止水栓筐仕様変更について（お知らせ）

阿見町上下水道課

【φ100×450 土留板・底板付き(町章入り)】の標準設置例

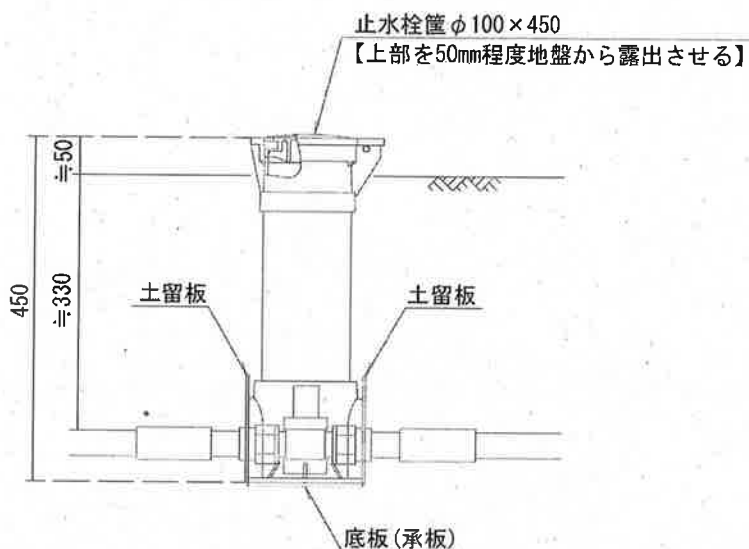
現状はφ13mm～φ30mmの止水栓で使用する止水栓筐は【φ75×300(町章入り)】ですが、今後φ13mm～φ30mmの止水栓で使用する止水栓筐は【φ100×450 土留板・底板付き(町章入り)】を阿見町仕様と致します。

ただし【φ75×300(町章入り)】の止水栓筐の在庫がある場合は、土留板・底板付けて使用を認めます。

※ 設置箇所が地盤から露出させられない場合(出入り口や通路など)や止水栓筐の長さが足りない場合は、止水栓筐の長さを調整して使用して下さい。
